改善箇所説明図

不具合の内容

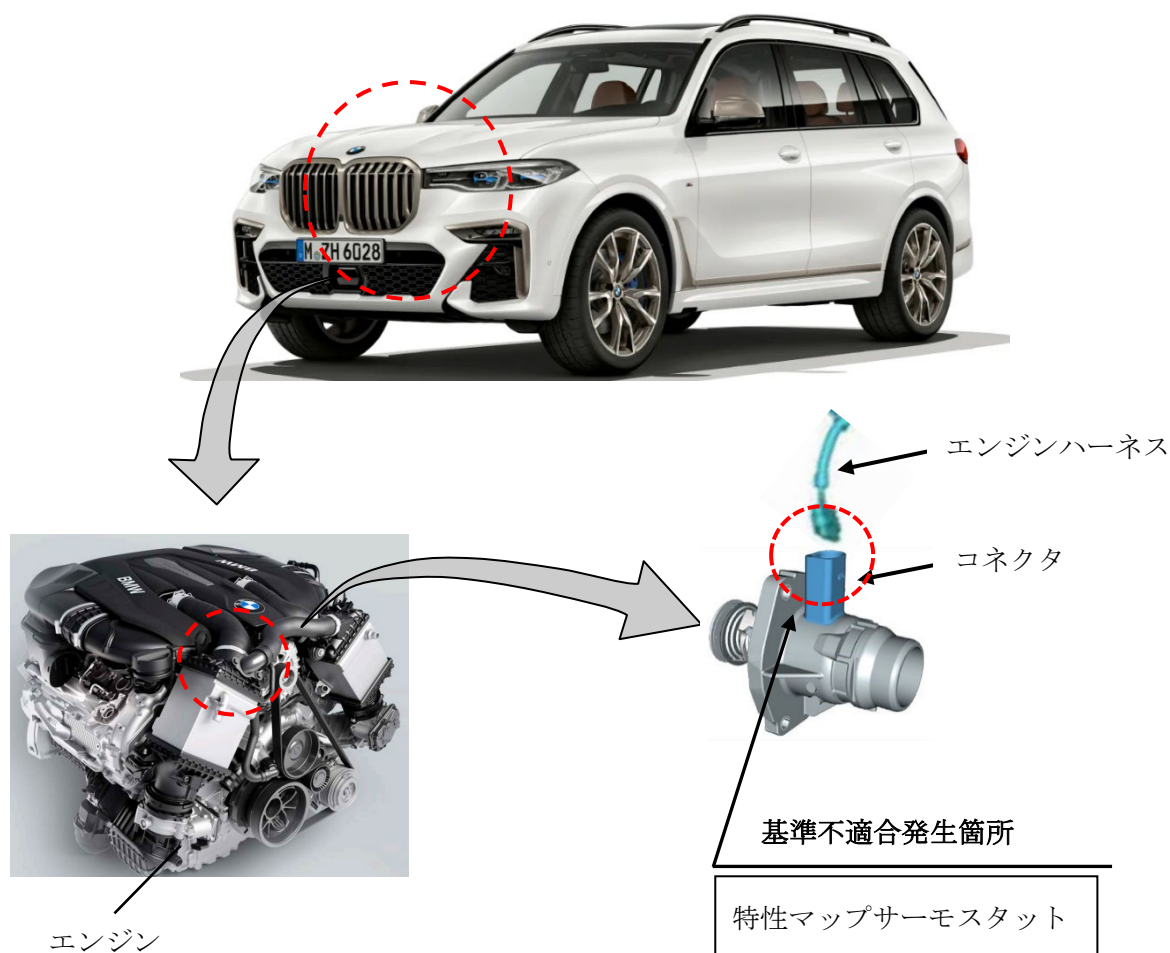
エンジン冷却装置において特性マップサーモスタットの製造が不適切なため、冷却水がコネクタ内に浸入することがある。そのため、冷却水がコネクタ内に浸入することによって特性マップサーモスタット側のピンとエンジンハーネス側のピンに腐食が発生し、エンジンコントロールユニットが異常を検知してエンジン警告灯が点灯するおそれがある。

全車両、特性マップサーモスタットを良品と交換する。また、コネクタ内の冷却水の浸入を確認し、コネクタ内に冷却水が確認できた場合。エンジンハーネスを交換する。

識別：左フロントドアのロワヒンジのボルト(頭)に白ペイントを塗布する。
